川内原子力発電所1, 2号炉 運転期間延長認可申請に係るヒアリング
コメント反映整理表<耐津波安全性評価>

資料5

2023年8月17日 九州電力㈱

貫通部止水処置の選定フロー

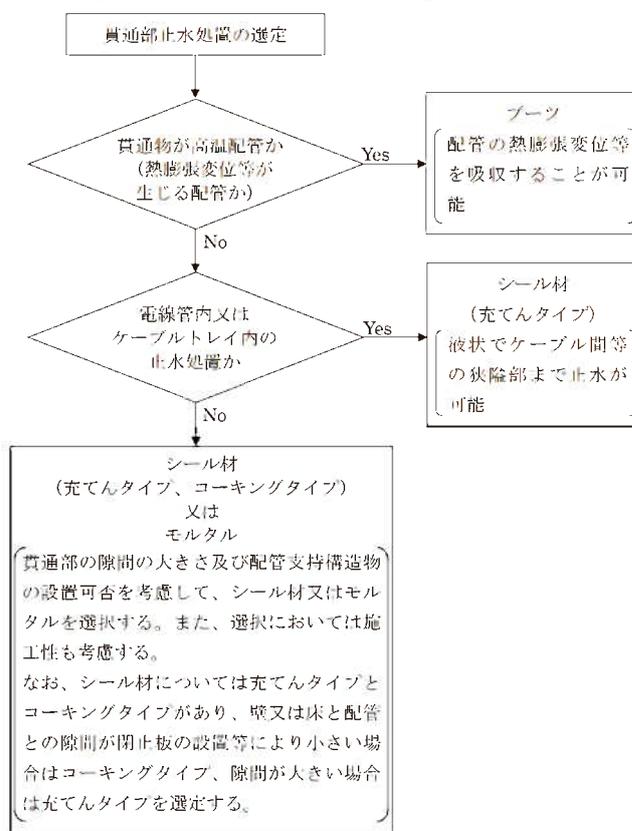
7	1/2号	6月26日	貫通部止水処置	-	貫通部止水処置について従来のPLMでの扱いと保全内容を補足説明資料として提出すること。	回答資料 川内1, 2号炉-耐津波安全性評価-7のとおり。 「川内1号炉_補足説明資料(耐津波安全性評価)別紙3」 「川内2号炉_補足説明資料(耐津波安全性評価)別紙3」へ記載する。

なお、貫通部止水処置は、貫通物、貫通部の配置及び形状により以下のフローとおり適切な構造を選定している。

貫通部止水処置については、構造強度及び止水機能に支障をきたす可能性のあるような剥離やひび割れ等の有意な欠陥がないことを外観点検により定期的に確認している。また、これらの欠陥については外観点検で検知可能であり、シーリング材・モルタルについては亀裂性状に応じて補修の実施、ブーツについては取替え等の補修が考えられることから、現状保全を継続することにより健全性の維持は可能である。
